ПАСПОРТ ДОСТУПНОСТИ

Мультипрофильный аккредитационно-симуляционный центр.

г. Пермь, Ленинский район, ул. Попова/Монастырская, д. 7/83.

АКТ ОБСЛЕДОВАНИЯ
объекта социальной инфраструктуры
К ПАСПОРТУ ДОСТУПНОСТИ
объекта социальной инфраструктуры

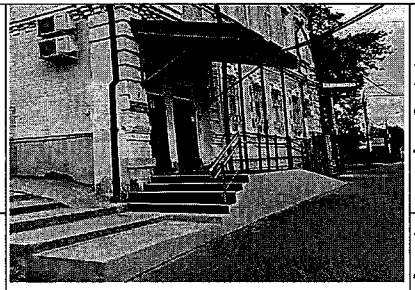
2.1	**Центральный вход. Лестница (наружная).**								
2.1.1.	Поручни лестниц с обеих сторон лестничного марша.	Наличие.	п. 5.2.7 ГОСТ Р 51261-2017 п. 5.1.12, 6.1.2 СП 59.13330.2016	Нет

Поручни лестниц с одной стороны лестничного марша.	**Не соответствует нормативу**	О,С

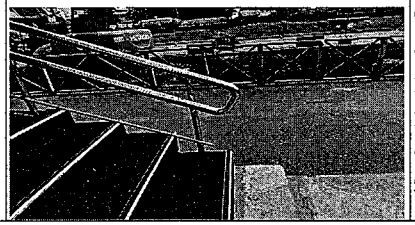
2.1.2	Высота поручней. Завершающие горизонтальные части поручня.	0,9 м (допуск ± 0,03 м). Длиннее марша лестницы на 0,3 м (допуск ± 0,03 м). Имеют травмобезопасное исполнение.	п. 5.1.12, 6.1.2 СП 59.13330.2016 п. 5.2.7 ГОСТ Р 51261-2017	Есть

- Высота поручней двухуровневая 0,73 и 0,52 м. - Не заходят за линию марша в нижней части на 0,3 м. - Имеют безопасное завершение.	**Не соответствует нормативу.** Соответствует нормативу.	О,С

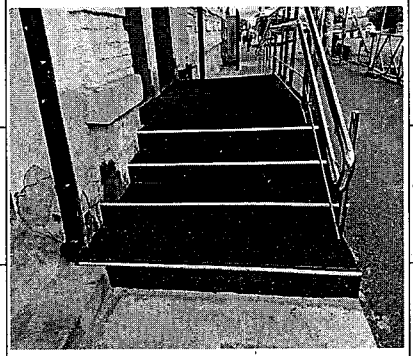
2.1.8	Ступени в пределах марша	одинаковые по размерам ширины проступи и высоты подступенка.	п. 5.1.12 СП 59.13330.2016	Есть

Ступени в пределах марша неодинаковой высоты.	**Не соответствует нормативу**	О,С

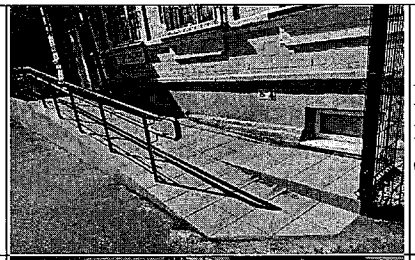
2.2.1	Поручни пандуса.	- оборудованы с обеих сторон; - непрерывны по всей длине.	п. 5.1.15, 6.1.2 СП 59.13330.2016	Есть

Пандус оборудован поручнем с одной стороны	**Не соответствует нормативу**	К,О

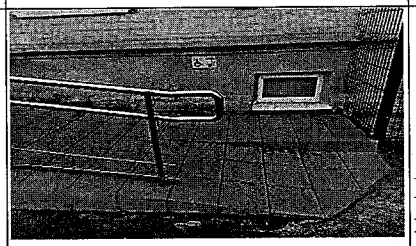
2.2.7	Наружные вызывные устройства.	Следует применять с учетом принятой организации обслуживания посетителей. Высота расположения оборудования от 0,85 до 1,1 м от поверхности пола, дороги.	п. 6.1.1, 6.4.1 СП 59. 13330.2016	Нет

Кнопка вызова персонала оборудована на высоте 0,71 м	**Не соответствует нормативу**	К,О,С

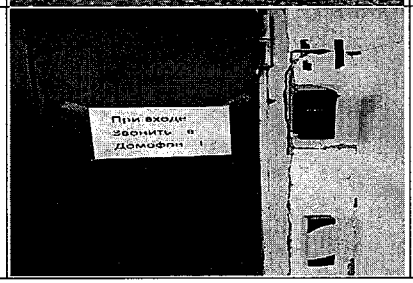
Кнопка домофона на высоте 1,54 м.	**Не соответствует нормативу**	К,О,С
2.5	**Тамбур. Нет**

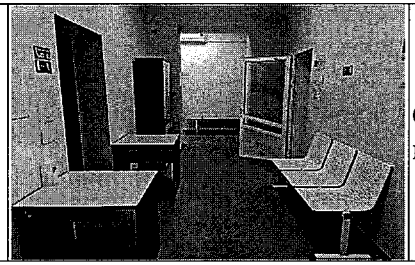
3.1.3	Скамейки (диваны) в местах отдыха	с опорой для спины и подлокотниками.	п. п. 4.14, 4.19 СП 138.13330.2012	Есть

Скамьи в вестибюле без подлокотников	**Не соответствует нормативу**	О,С
3.2	**Коридоры** *(коридоры на 2-х этажах здания однотипны в плане планировки). Образовательный процесс на 1 и 2 этажах.*								
3.2.1	Ширина основных коридоров.	Минимальное расстояние 1,2 м. Движение коляски в одном направлении - 1,5 м. Встречное движение кресла-коляски 1,8 м.	п. 6.2.1 СП 59.13330.2016	Есть		 	Ширина проходов на первом этаже с мебелью – 0,8 м; 1,0 м; 1,1 м; Ширина коридоров 1,67 м. На втором и третьем этажах – 1,33 м; 1,7 м.	**Не соответствует нормативу** Соответствует	К

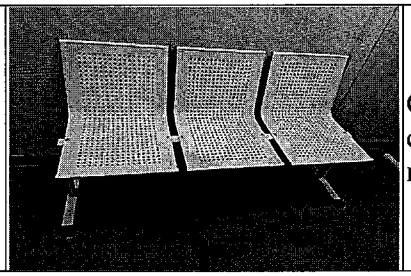
3.2.2	Скамейки (диваны) в местах отдыха	с опорой для спины и подлокотниками.	п. п. 4.14, 4.19 СП 138. 13330.2012	Есть

Скамейки с опорой для спины без подлокотников.	**Не соответствует нормативу**	О,С

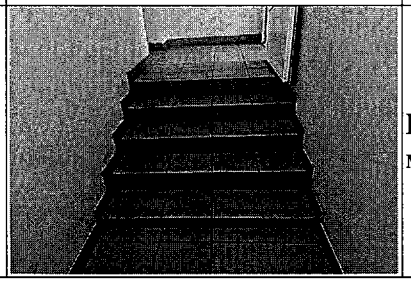
Ширина лестничного марша 1,25 м.	**Не соответствует нормативу**	О

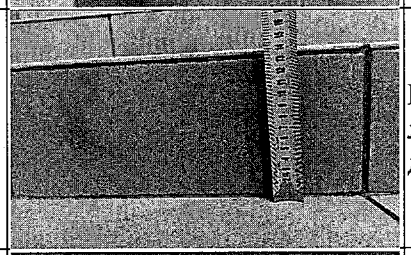
3.3.5	Высота подступенка для лестниц внутри здания	0,15 м (допуск от 0,13 до 0,17 м).	п. 6.2.8 СП 59.13330.2016	Есть

Высота подступенка лестницы разная от 0,8 м до 0,14 м.	**Не соответствует нормативу**	О,С

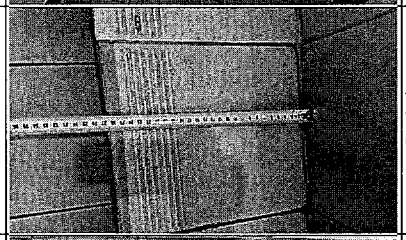
3.3.11	Ширина проступи лестниц	0,3 м (допуск от 0,28 до 0,35 м)	п. 6.2.8 СП 59.13330.2016	Есть

Ширина проступи ступеней от 0,26 м	**Не соответствует нормативу**	О,С

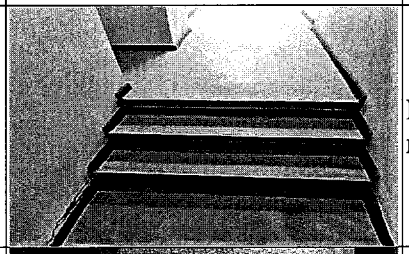
Ширина лестничного марша 0,97 м.	**Не соответствует нормативу**	О

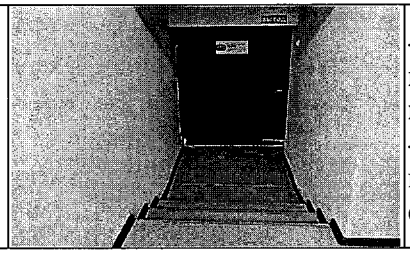
3.3.18	Ступени лестничных маршей.	- Ступени лестниц должны быть ровными, без выступов и с шероховатой поверхностью. - Выделены цветом или фактурой.	п. 6.2.8 СП 59.13330.2016	Есть

- Ступени лестниц не с шероховатой поверхностью - Краевые ступени не выделены цветом и фактурой.	**Не соответствует нормативу**	О,С,Г,У

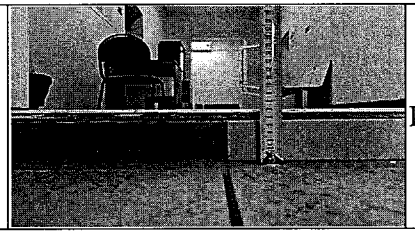
3.4.4	Порог двери	не выше 0, 014 м.	п. 6.1.5 СП 59. 13330. 2016	Есть

Порог 0,07 м.	**Не соответствует нормативу**	К,О
3.5	**Запасной выход (пути эвакуации)**								
3.5.1	Ширина дверного полотна.	Не менее 0,9 м	п. 6.2.4 СП 59.13330.2016	Есть

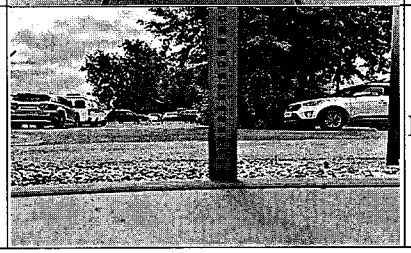
Порог высотой 0,06 м.	**Не соответствует нормативу**	К,О,С

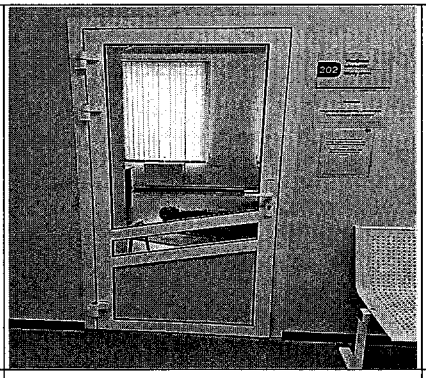
Ширина двери 0,82 м.	**Не соответствует нормативу**	К
4.1.2	Высота порога.	Не более 0,014 м.	п. 6.2.4 СП 59.13330.2016	Нет		Х	Порог отсутствует	Соответствует нормативу	К,О,С

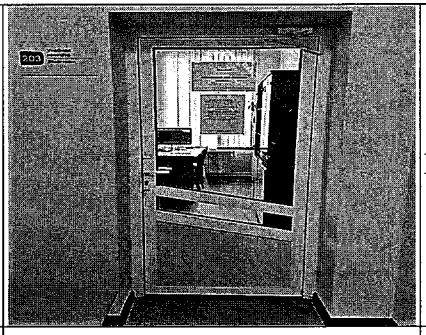
Ширина двери 0,8 м.	**Не соответствует нормативу**	К
4.1.7	Высота порога.	Не более 0,014 м.	п. 6.2.4 СП 59.13330.2016	Нет		Х	Порог отсутствует.	Соответствует нормативу	К,О,С

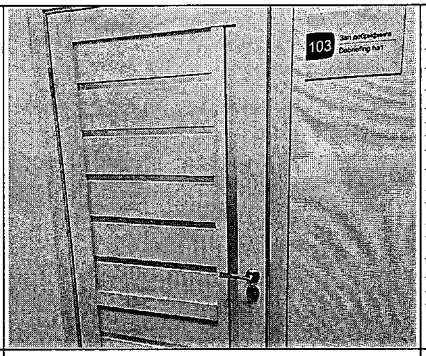
Информация расположена рядом с дверьми кабинетов. Информация не продублирована с использованием рельефных знаков и шрифтом Брайля.	**Не соответствует нормативу**	С

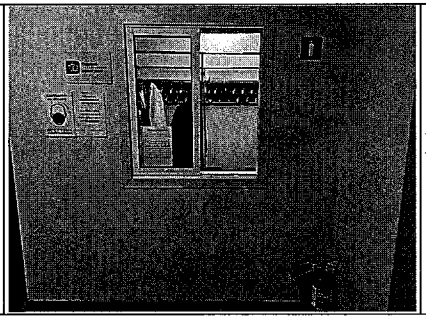
Высота стойки гардероба 1,07 м.	**Не соответствует нормативу**	К

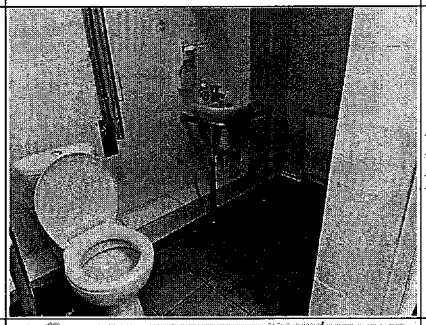
5.1.2	Порог двери.	Не более 0,014 м.	п. 6.2.4 СП 59.13330.2016	Нет		X	Порога нет.	Соответствует нормативу	К,О,С
5.1.3	Размеры санитарно-бытовго помещения	Ширина 2,2 м. Глубина 2,25 м. Доступная кабина в общественной уборной: - ширина 1,65; - глубина 2,2 м.	п. 6.3.3 СП 59.13330.2016	Есть

Глубина кабины 1,0 м, ширина – 2,3 м.	**Не соответствует нормативу**	К

№ п/п	Наименование функционально-планировочного элемента	Содержание	Виды работ
5.1	Санитарно-бытое помещение	Размеры санитарно-бытового помещения увеличить до: ширина 2,2 м, глубина 2,25 м.	Так как постройка здания до 1917 года, какие-либо реконструкции проводить – **технически невозможно**
		Расположить крючок на высоте не более 1,1 от уровня пола.	Организационные мероприятия
Общие требования к зоне		Привести в соответствие установленным нормативам.

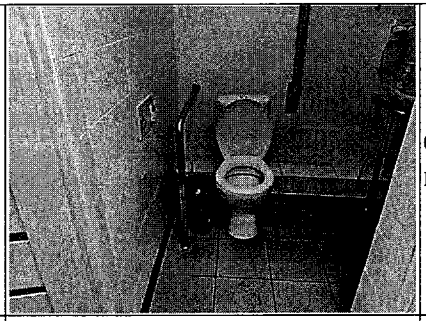
Свободное пространство в диаметре менее 1,4 м	**Не соответствует нормативу**	К

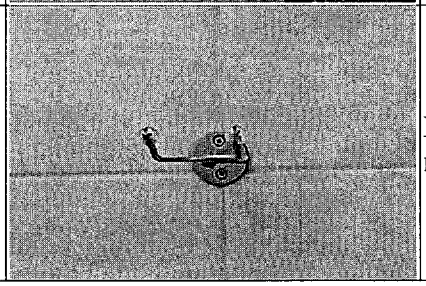
Крючки оборудованы на высоте 1,64 м	**Не соответствует нормативу**	К

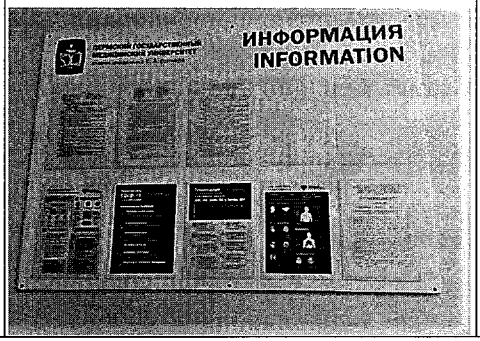
На объекте имеется визуальная информация: - таблички с названием помещений. - информационные стенды, расписание, - план эвакуации. Комплексная информация (визуальная, тактильная и звуковая), схема движения по зданию с указанием доступных мест общего пользования и мест получения услуги маломобильными группами населения отсутствует.	Соответствует нормативу **Не соответствует нормативу.**	К,О,С
